RESOLUCIÓN N°

POR MEDIO DE LA CUAL SE OTORGA UN PERMISO DE VERTIMIENTOS Y SE ADOPTAN OTRAS DETERMINACIONES

Que técnicos de la Corporación procedieron a evaluar la información presentada, generándose el Informe Técnico N° **IT-07321-2025** del 18 de octubre de 2025, dentro del cual se formularon las siguientes observaciones y conclusiones las cuales son parte integral del presente acto administrativo:

Imagen 2: Zonificación POMCA Rio Negro Hotel Retiro Alto

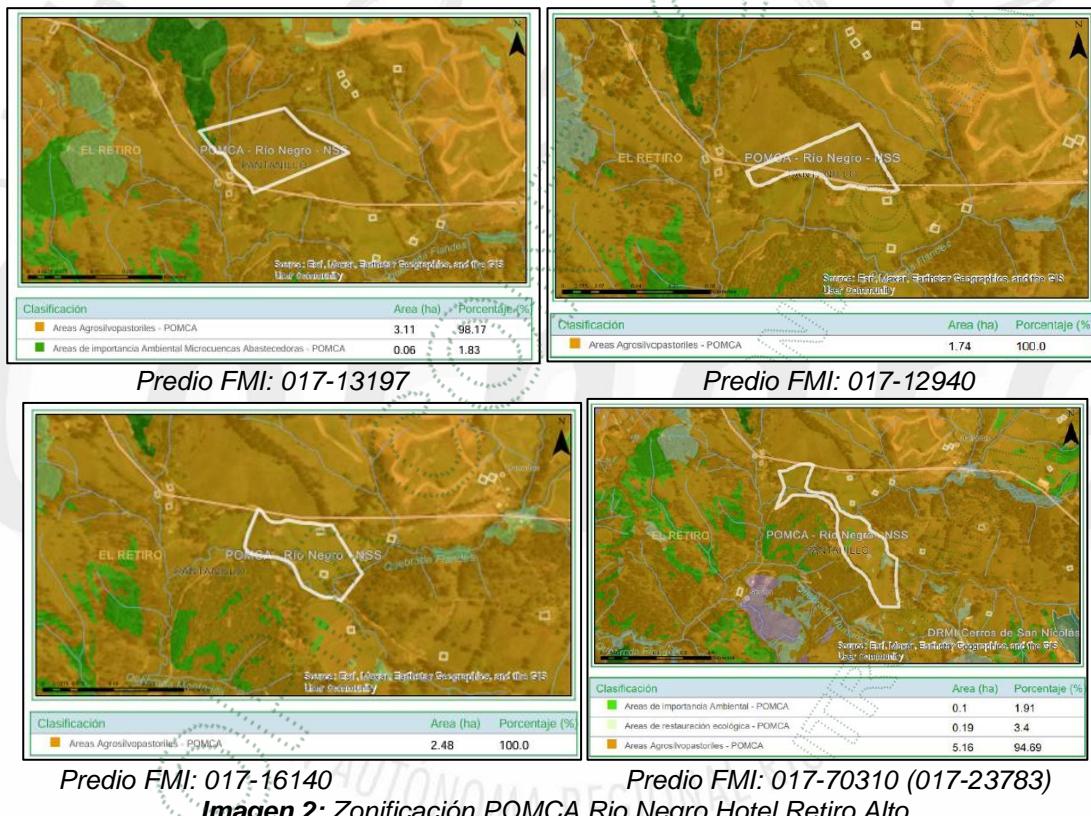
En las **Áreas de Importancia Ambiental**: Otras subzonas de importancia ambiental se deberá garantizar una cobertura boscosa de por lo menos el 70% en cada uno de los predios que la integran; en el otro 30% podrán desarrollarse las actividades permitidas en el respectivo Plan de Ordenamiento Territorial (POT) del municipio, así, como los lineamientos establecidos en los Acuerdos y Determinantes Ambientales de Cornare que apliquen. La densidad para vivienda campesina será la establecida en el POT y para la vivienda campestre será de tres (3) viviendas por hectárea.

En las **Áreas de Restauración Ecológica**, se deberá garantizar una cobertura boscosa de por lo menos el 70% en cada uno de los predios que la integran; en el otro 30% podrán desarrollarse las

actividades permitidas en el respectivo Plan de Ordenamiento Territorial (POT) del municipio, así, como los lineamientos establecidos en los Acuerdo y Determinantes Ambientales de Cornare que apliquen. La densidad para vivienda campesina y vivienda campestre será de dos (2) viviendas por hectárea.

Para la Categoría de Uso Múltiple, comprendida en este caso por las Áreas Agrosilvopastoriles, el desarrollo se dará con base en la capacidad de usos del suelo y se aplicará el régimen de usos del respectivo Plan de Ordenamiento Territorial (POT); así como los lineamientos establecidos en los Acuerdos y Determinantes Ambientales de Cornare que apliquen. La densidad para vivienda campesina será la establecida en el POT y para la vivienda campestre según el Acuerdo 392 de Cornare.
